Nota Inspraak en Overleg
Bestemmingsplan De Bedriegertjes

21 maart 2011

Projectnummer 022.11.50.00.07

Figuur 1. Ligging Broekbeek
(Bron: Bestemmingsplan Bergen Dorpskern Zuid, RBOI)

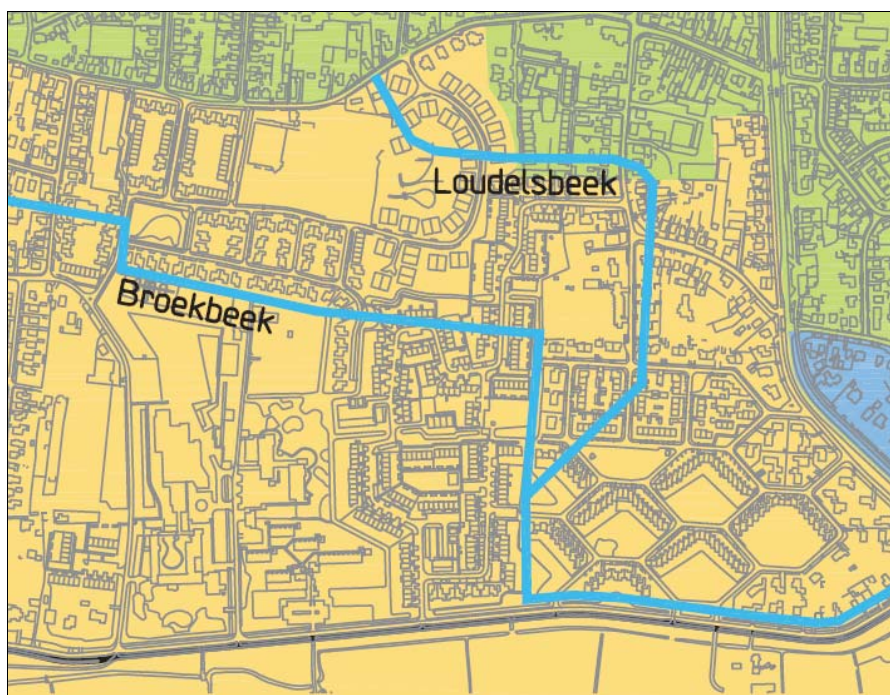
Insprekers merken op dat de huidige sloot achter de percelen aan de Boterbloemweg niet alleen erg belangrijk is voor de waterafvoer, maar ook in cultuurhistorisch opzicht van belang is. Het betreft hier een deel van de oude

Broekbeek en is meer dan een greppel, zoals hij nu beschreven is in het bestemmingsplan.

Deze reactie heeft niet tot aanpassing van het plan geleid.
